MEMO

DATE 23/12/2020
DE Anthony Champtoussel
A CSC, ACE, Prescription
CC Directeurs Régionaux, A-C. Fasques, E. Michaudel,
 A. Ségui
REFERENCE
N° OF ENCLOSURES
SUBJECT SlimLine 38 – Comparatif DTA & Catalogue

Référence : DTA 6/20-2413_V1
 Date de fin de validité : 31 octobre 2023

Drainage

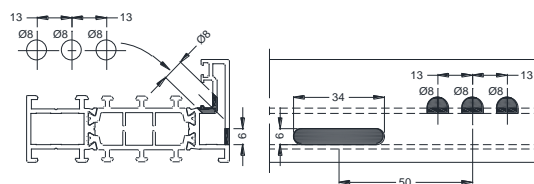
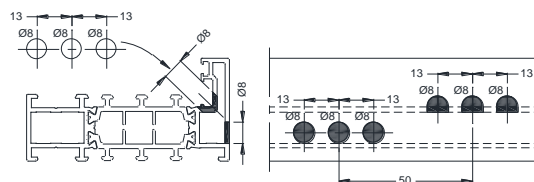
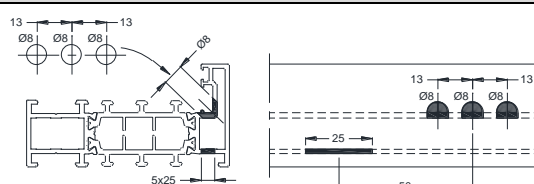
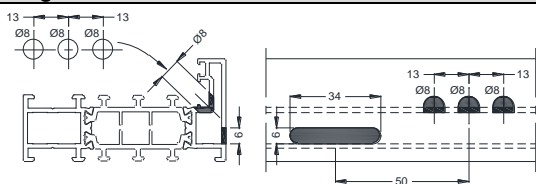
403.1015.XX + 403.1608.XX
+ 180.9630.07 (découpé)

403.1015.XX + 080.9183.04
+ 180.9630.07

Battement central

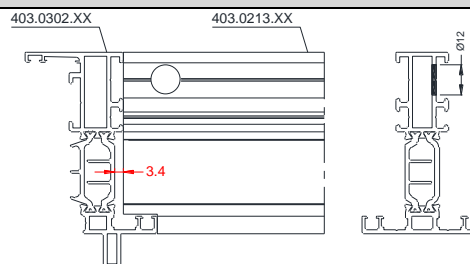
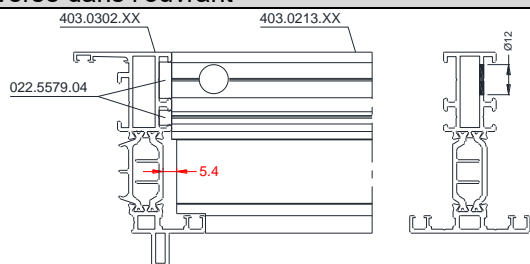
403.1015.XX + 403.1608.XX
+ 180.9630.07

403.0115.XX + 180.9630.07

403.0305.XX
